IAB Initiative Achimer Bürger
für den Erhalt der Gieschen-Kreuzung

Willkommen zur
Präsentation der
IAB Initiative Achimer
Bürger

**Bürgertreffen für den Erhalt der
Gieschen-Kreuzung**

Mittwoch, 09.06.2010, 19.30 Uhr

KFZ pro Stunde Studie SHP vs. Dr. Brenner

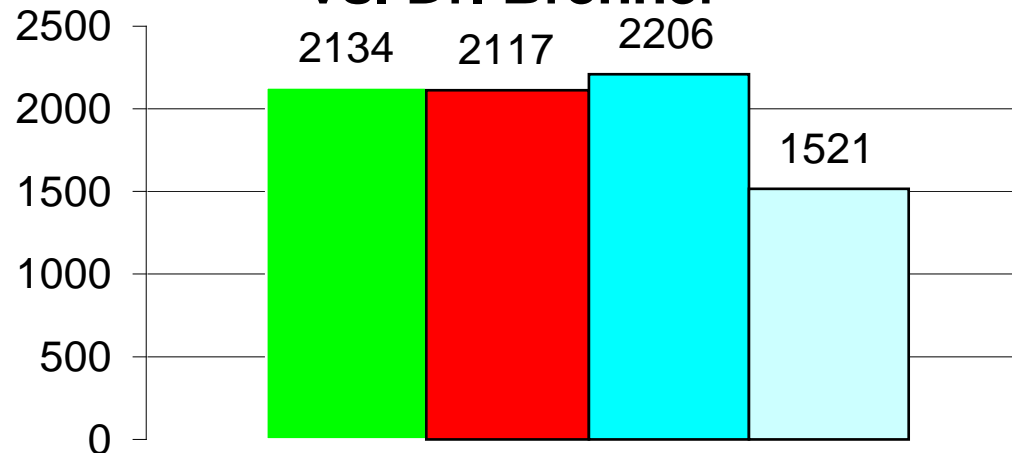
Zu 7: die wichtigsten Zahlen mit fehlenden Plausibilitäten

Lieferfahrzeuge aus der Fußgängerzone wurden nicht berücksichtigt

Aufgrund des Schaubildes ist sehr schnell auszumachen, dass etwas nicht stimmt. Dr. Brenner erwähnt in seiner Grafik 3042 Fahrzeuge, übersehen wird (leicht) dass diese in zwei Stunden gezählt wurden. Um es mit der SHP-Studie vergleichbar zu machen, ist die ermittelte Zahl durch zwei geteilt worden um so einen vergleichbaren Stundenwert zu haben, dieser ist in die Grafik mit 1521 dargestellt.

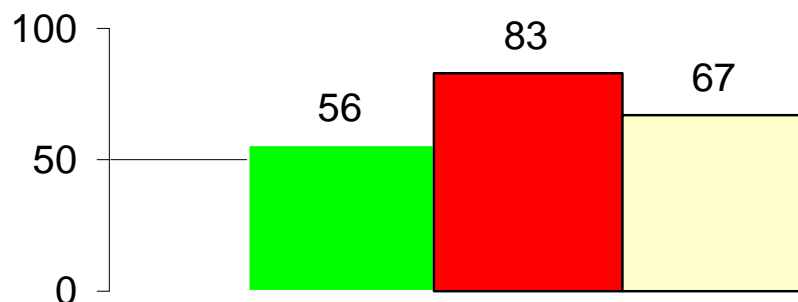
Ein Fußgänger hat an diesem Kreisel einmal eine Straßenbreite von 375 cm zu queren, kann sich dann auf der Querungshilfe erholen und muss dann eine Straßenbreite von 400 cm queren.

Wenn wir einmal die DIN-Norm zugrunde legen (bei Einhaltung des vorgeschriebenen Mindestabstandes der Kraftfahrzeuge zum Fußgänger), ergibt sich eine Zeitspanne für das erste Teilstück von 3,75 Sekunden, für das 2. Teilstück 4 Sekunden, zusammen für eine Querung 7,75 Sekunden.

**Szenario: Alle
Fußgänger
überqueren
die Kreuzung
einzeln (In
Minuten):**

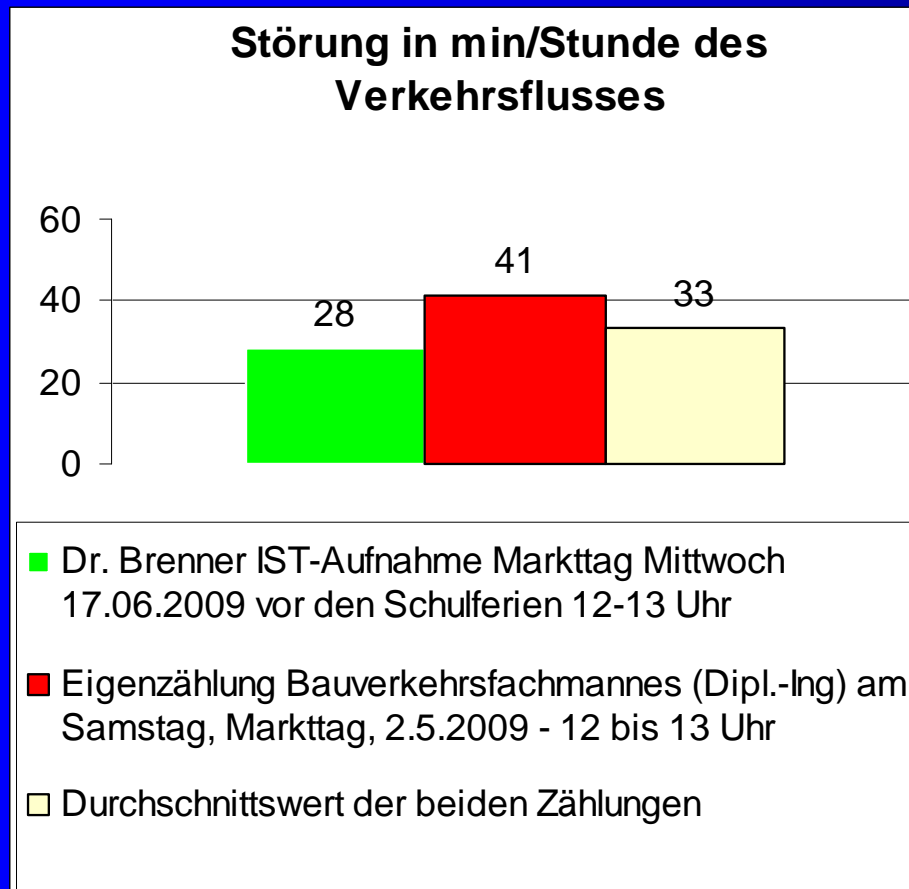
**Störung in min/Stunde des
Verkehrsflusses**

Kapazität einer Kreisverkehrausfahrt in Abhängigkeit der maßgebenden Fußgängerbelastung:

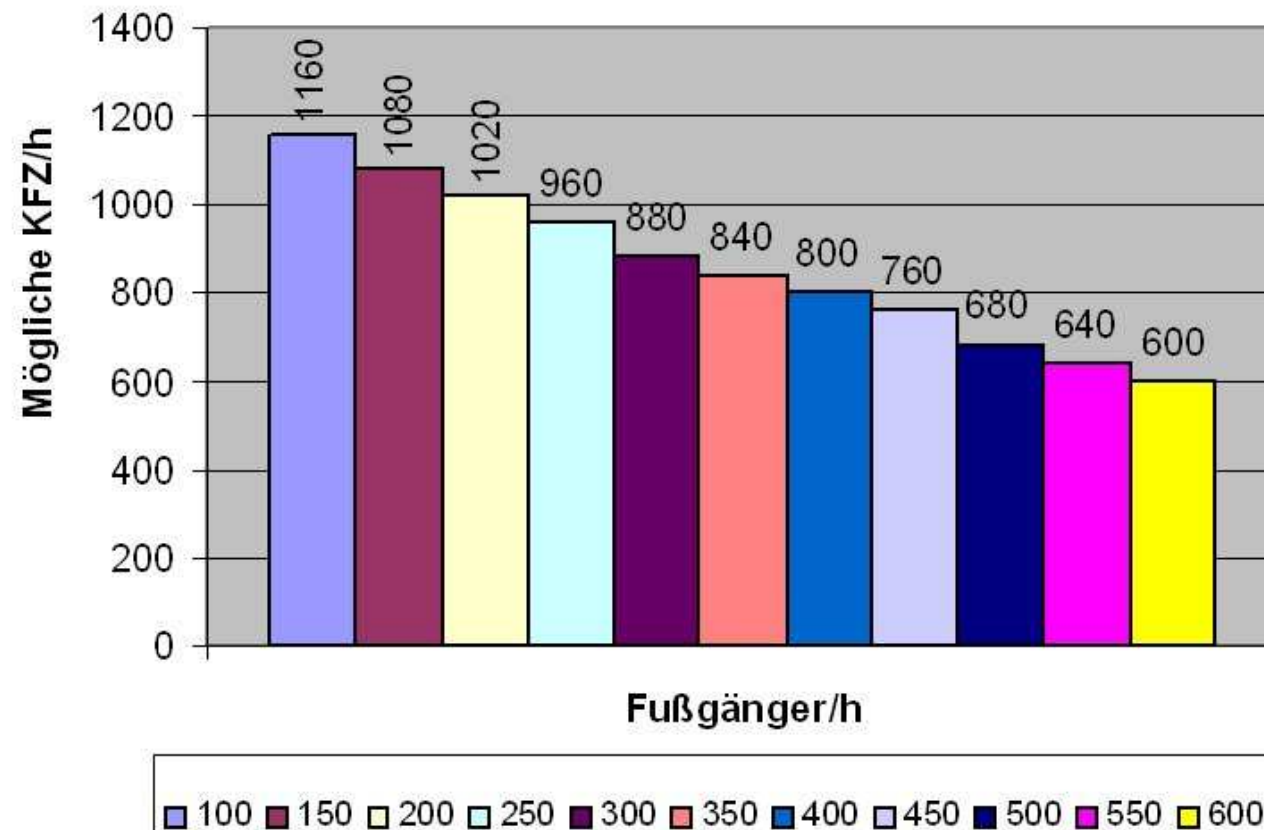
Vor der Einrichtung eines Kreisverkehrs ist die Überprüfung der Kapazität eine wichtige Voraussetzung. Fußgänger werden bei der Kapazitätsberechnung durch einen Abminderungsfaktor für die Kapazität der Zufahrt berücksichtigt. Kreuzende Fußgänger in den Ausfahrten werden dagegen nicht berücksichtigt.

Aus einer empirischen Untersuchung an drei Kreisverkehrausfahrten wird ein Zusammenhang zwischen der Kapazität einer Kreisverkehrausfahrt und der maßgebenden Fußgängerbelastung ermittelt. Dazu wird das Zeitlückenverfahren nach SIEGLOCH und die im HBS 2001 veröffentlichte Formel für vorfahrtsgeregelte Einmündungen verwendet. Das Ergebnis ist eine Kurve, mit deren Hilfe sich die Kapazität der Ausfahrt abschätzen lässt.

Kapazität einer Kreisverkehrszufahrt in Abhängigkeit der maßgebenden Fußgängerbelastung

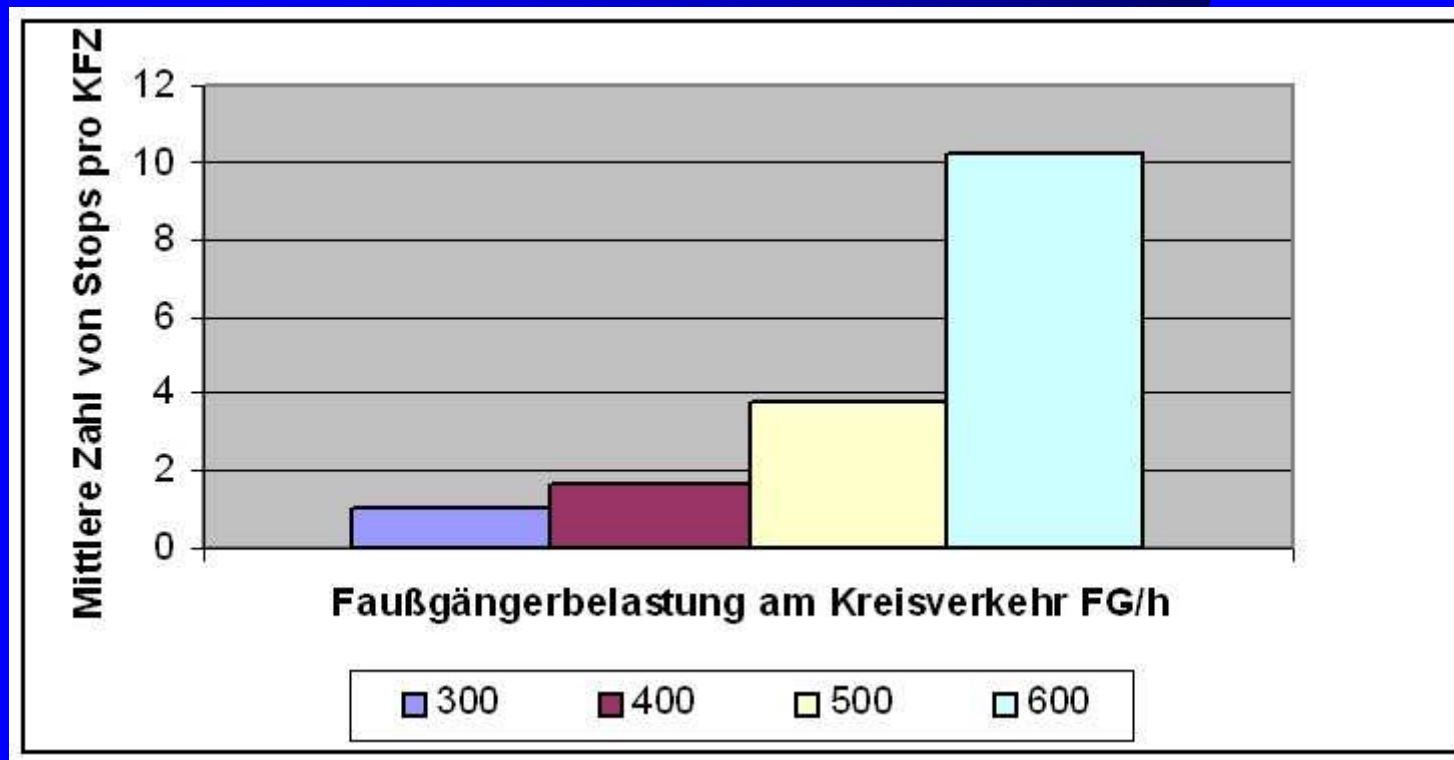
Die Simulation liefert Erkenntnisse über die Qualität des Verkehrsablaufs für verschiedene Szenarien an einem Kreisverkehr. Als Kriterien dienen die Verlustzeiten und die Anzahl der Halte der Kfz.
